Modulo per la presentazione delle osservazioni per i piani/programmi/progetti sottoposti a procedimenti di valutazione ambientale di competenza statale

ID: Codice procedura (ID_VIP/ID_MATTM):10844

Impianto per la produzione di energia elettrica da fonte eolica, costituito da 6 aerogeneratori della potenza complessiva di 37,2 MW, un sistema di accumulo da 25 MW e relative opere connesse in località "Rempillo" nel comune di Pitigliano (GR).

Immagine n. 4 Situazione di saturazione da impianti FER nella provincia di Viterbo. Non sono riportati gli impianti fotovoltaici e agrivoltaici che hanno inciso per buona parte nel cumulo di impianti FER per superare già nel 2023 gli obiettivi del PNIEC assegnati alla Regione Lazio per il 20230.

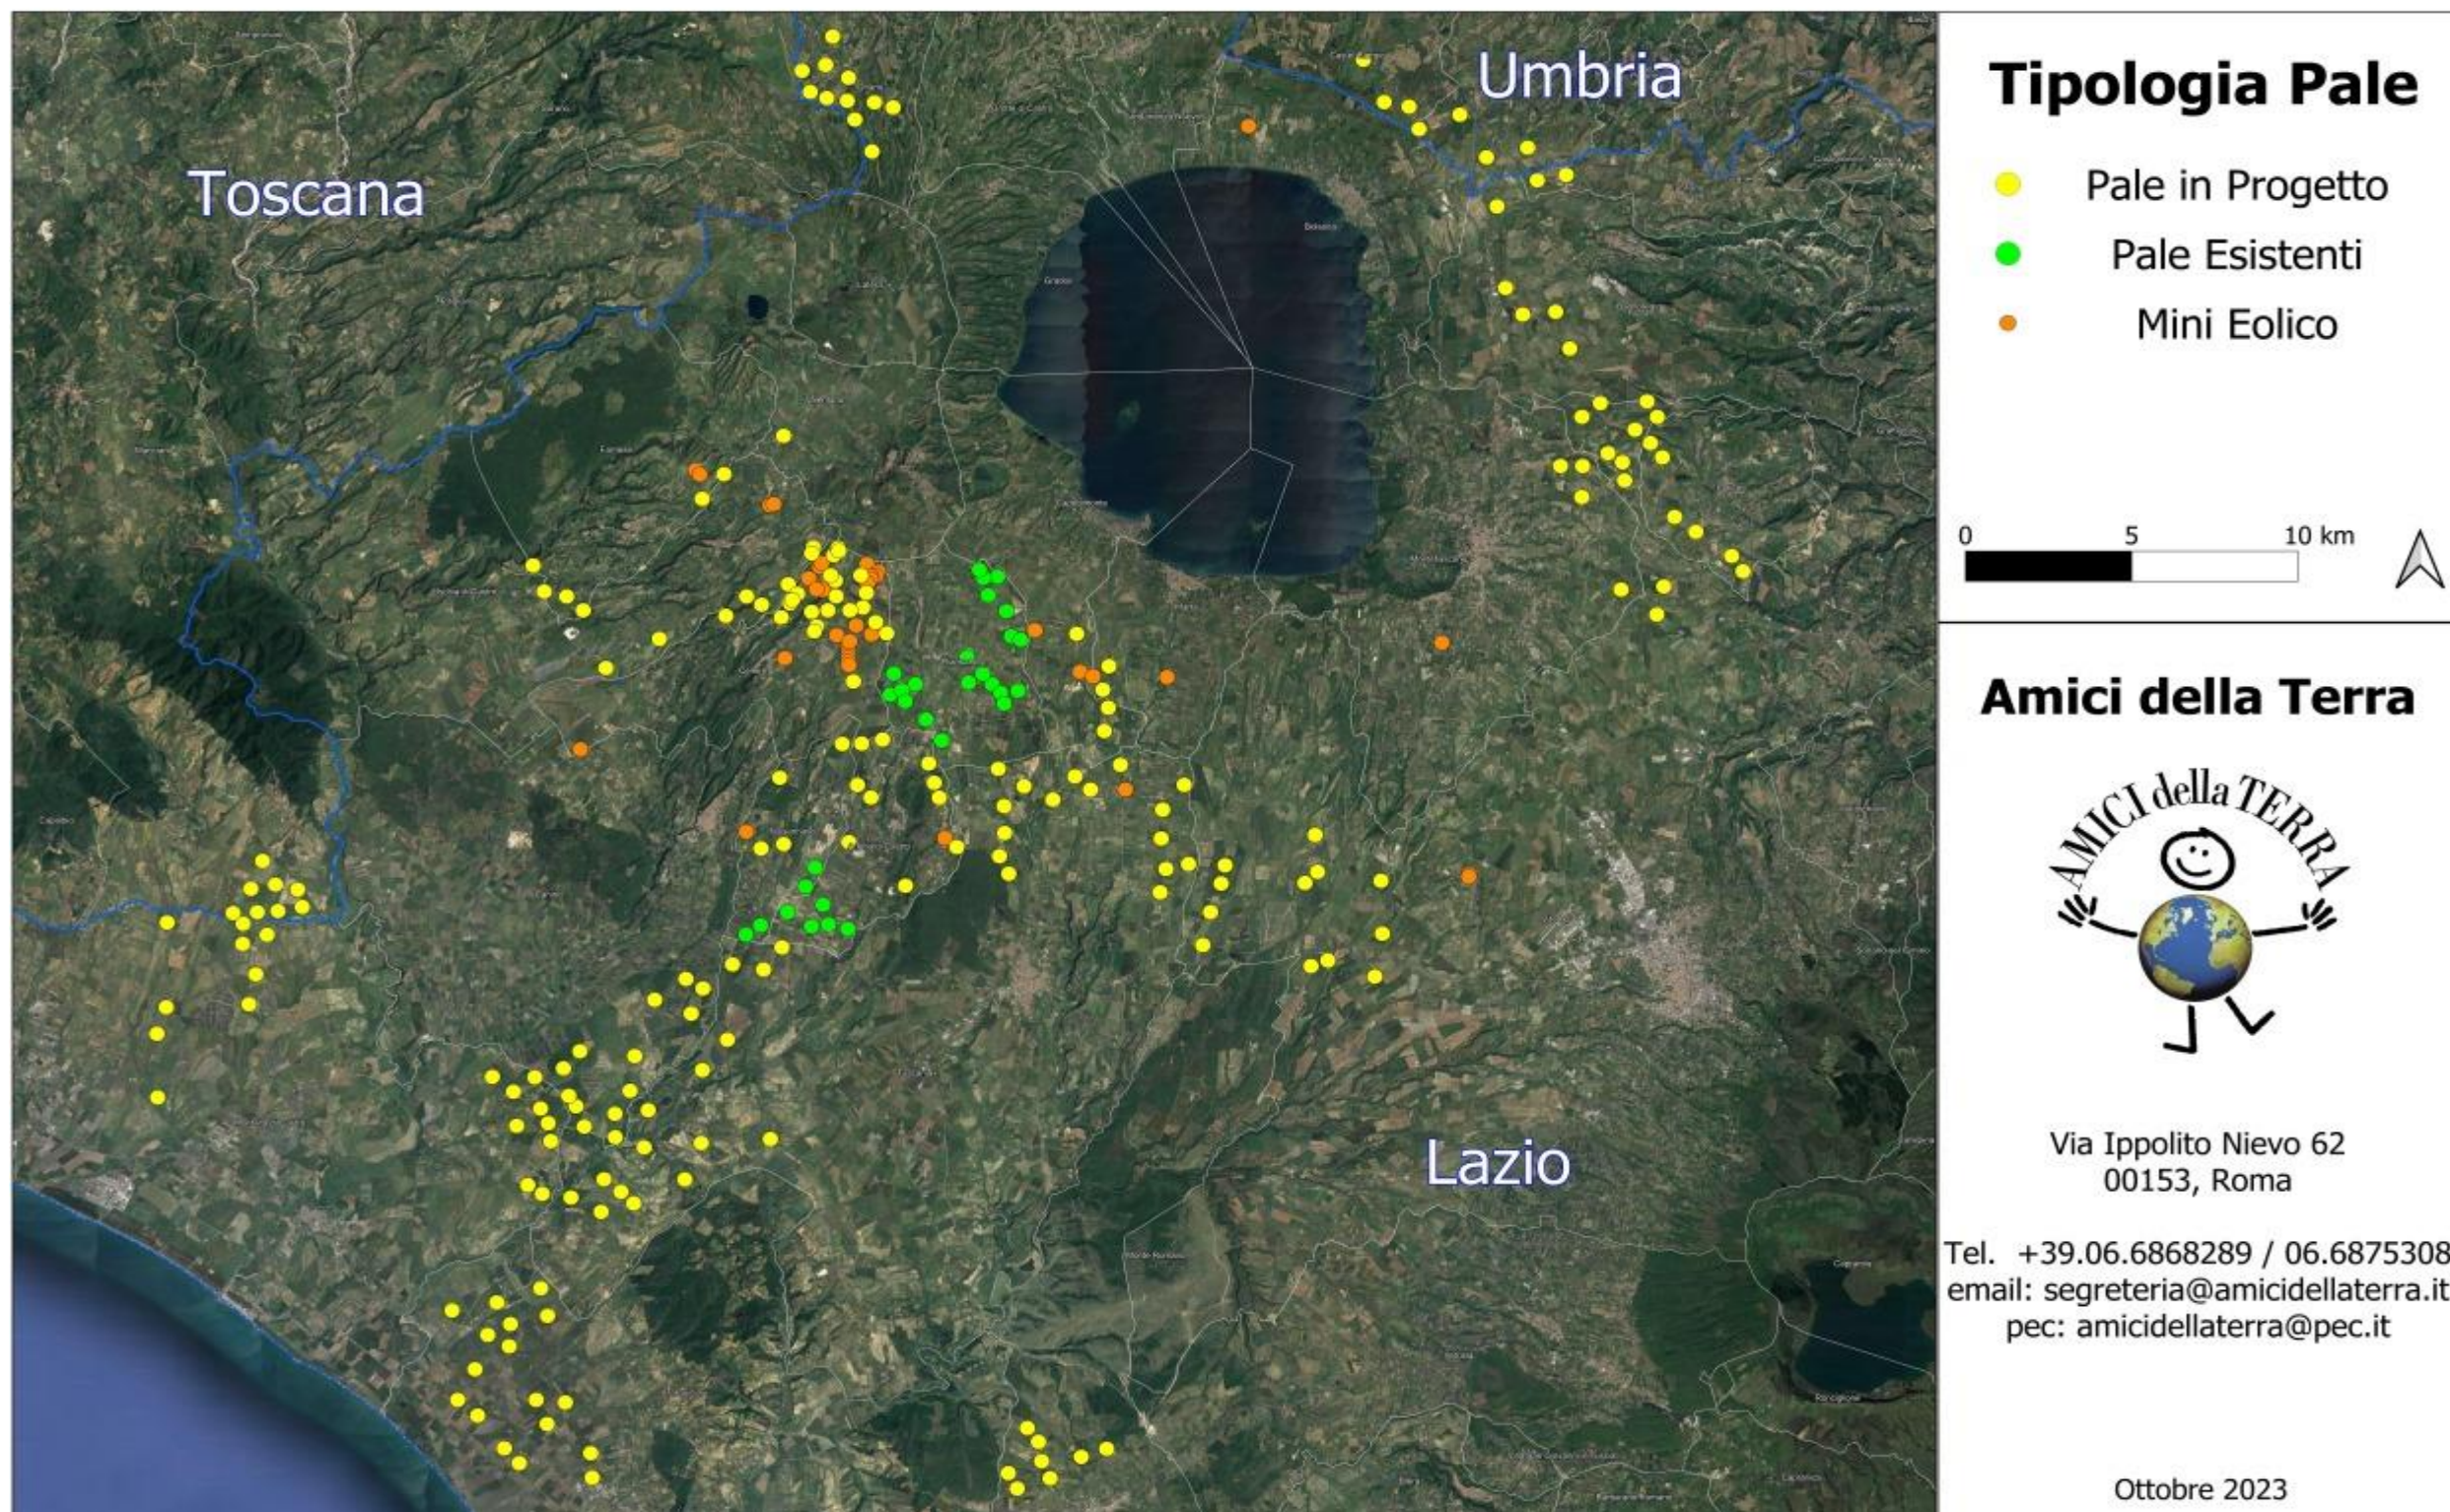
rappresenta una elevata criticità per la sostenibilità ambientale di ulteriori eventuali iniziative. L'impianto eolico "Rempillo" pur essendo "esterno al confine provinciale e regionale ma nelle sue immediate vicinanze (a soli 100 metri i primi due aerogeneratori) oltre ad impattare sul territorio e sulle economie di tre Comuni del Lazio (Farnese, Valentano e Latera) si trova nelle fasce di rispetto dei Beni di notevole interesse pubblico come si è evidenziate nelle Osservazioni nn. 1 e 2 e crea anche degli impatti negativi anche sui beni naturalistici come verrà dettagliato nell'Osservazione n. 4. Inoltre andrebbe a sommarsi al già enorme cumulo di impianti eolici e fotovoltaici e geotermici che già creano una elevata criticità ambientale nella provincia di Viterbo e interferiscono anche con il territorio toscano come si può vedere dalle immagini nn. 4 e 5 dell'Allegato n. 1.
